PRIMERGY RX200 S5 ご使用上の注意

1. 「PRIMERGY RX200 S5 ユーザーズガイド：B7FH-6001-02」への訂正事項

1 章 「1.2.1 サーバ本体前面」(関連ページ 14)

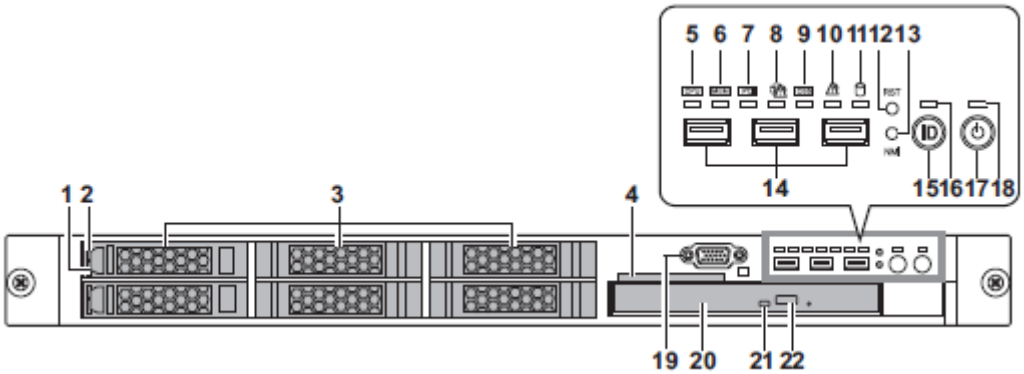
訂正

誤）**1** ハードディスク故障ランプ

2 ハードディスクアクセス表示ランプ

ハードディスクにデータを書き込んだり、ハードディスクからデータを読み込んだりしているときに、緑色に点灯します。

正）**1** ハードディスクアクセス表示ランプ

ハードディスクにデータを書き込んだり、ハードディスクからデータを読み込んだりしているときに、緑色に点灯します。

2 ハードディスク故障ランプ

内蔵ハードディスクがアレイ構成の場合のみ、点灯または点滅します。
